改善箇所説明図

【基準不適合の内容】

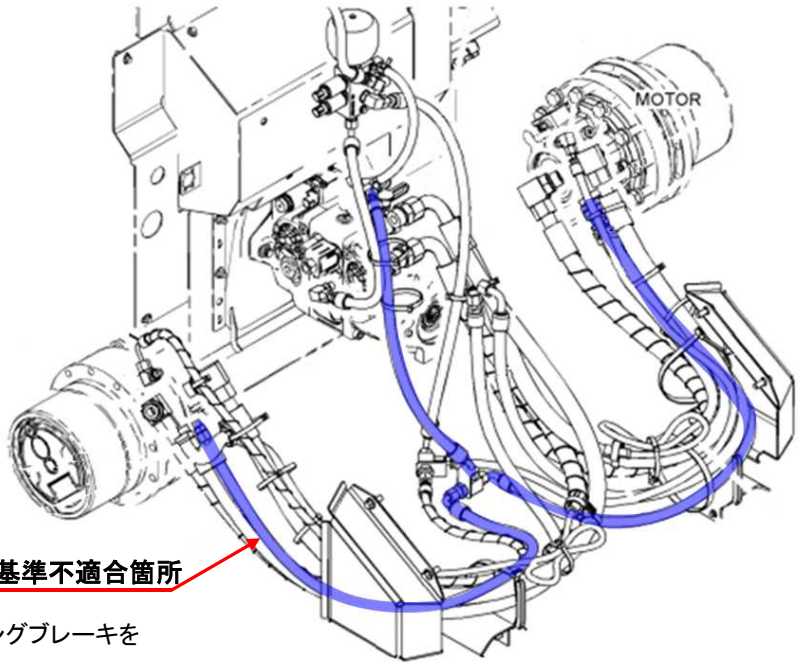
基準不適合箇所

走行モータに備え付けられているパーキングブレーキを解除するための油圧ホース
油圧をかけることでブレーキを解除するが、油漏れにより解除に必要な圧力が失われ、意図せずブレーキが作動する

ショベル・ローダの動力伝達装置において、パーキングブレーキを制御する油圧ホースの製造が不適切なため、耐圧性が不足しているものがある。そのため、そのままの状態で使用を続けると、作動時にホースに耐圧限度を超える油圧がかかり、当該ホースが破損して作動油が漏れ、最悪の場合、パーキングブレーキが意図せず作動もしくは解除不能になるおそれがある。

全車両ホースを確認し、印字された製造日付が交換対象のものであることを確認したうえで良品と交換する。

識別： 改善実施済み車については、キャブ後面ガラス左下、又は、左支柱下にNo.外-2485のステッカーを貼付し、正しい方法で再接続された部位にはマーカーペンで丸印をつける。
